改善箇所説明図

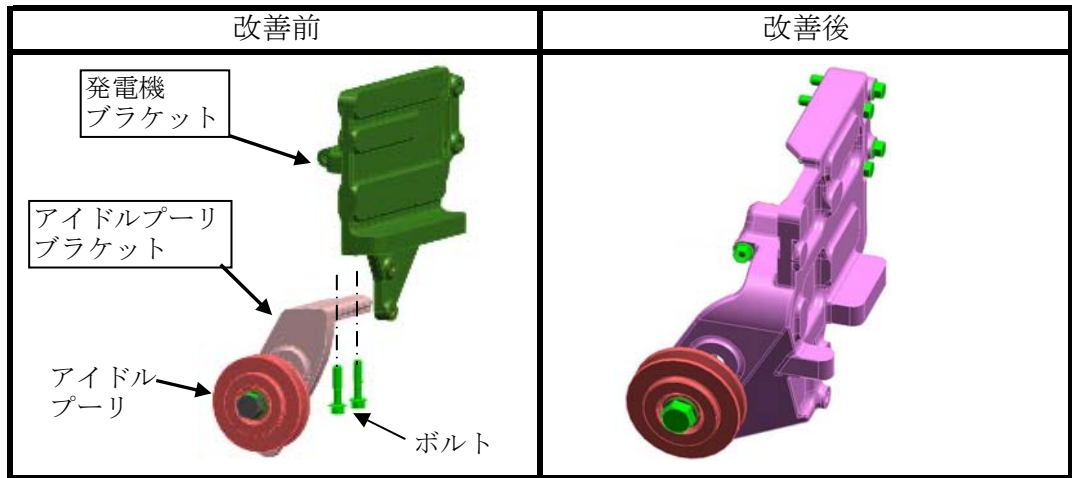
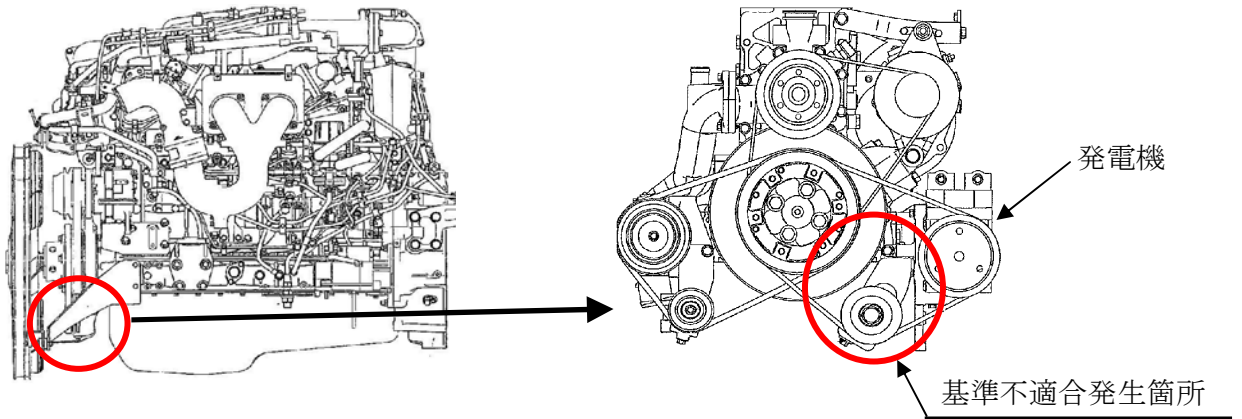
発電機を増設した車両の原動機において、発電機駆動ベルト用のアイドルプーリ取付ブラケットの取付強度が不十分なため、ベルト張力及び発電機駆動力等により、当該ブラケットと発電機ブラケットの合わせ面が摩耗するものがある。そのため、そのままの状態を使い続けると、当該ブラケット取付ボルトが折損し、最悪の場合、プーリ及びブラケットが脱落し、他の交通の妨げとなるおそれがある。

改善の内容：
全車両、アイドルプーリ取付ブラケット及び発電機ブラケットを対策品と交換する。
